2. 注意すべき事業者

正確さを欠く見積書。計算ミスや図面の不備など 事業者の技量を疑わせるケース

【工事内容】既存屋根材の上に金属屋根材(ガルバリウム鋼板)をカバー工法により施工、外壁のモルタル部分を撤去して窯業系外壁材(サイディング)を張る工事、システムキッチンの交換等

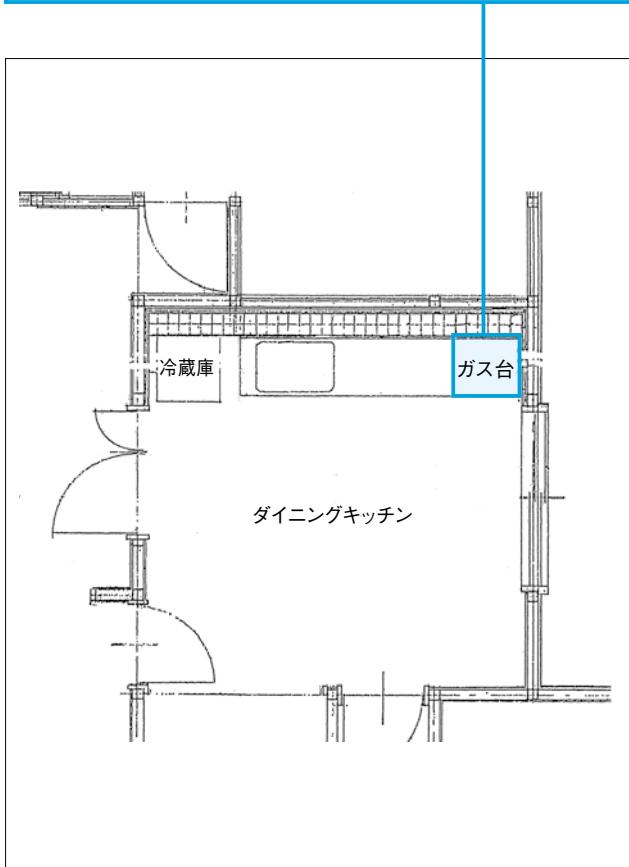
- 項目は詳細に記載されているが、誤字・脱字があり読みにくい。また、消費税の計算が間違っているため、正しい計算で見積書を作成してもらうことを助言した。

既存平図面(リフォーム前)

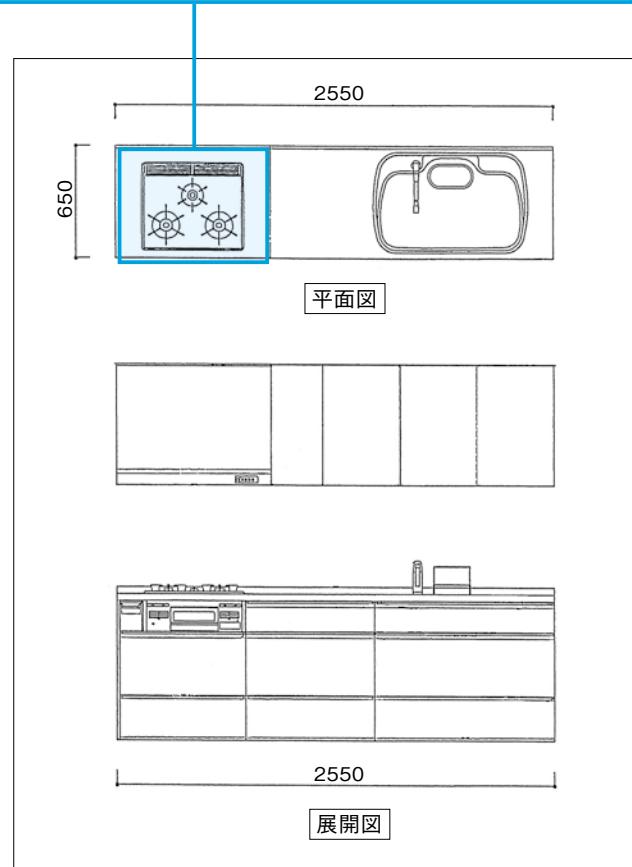
- 既存平面図とシステムキッチン計画図で、キッチンのガスコンロの位置が異なっていることを指摘。相談者は、現況のガスコンロの位置を希望しているため、事業者にシステムキッチン計画図を現況に合わせた内容に修正してもらうことを助言した。
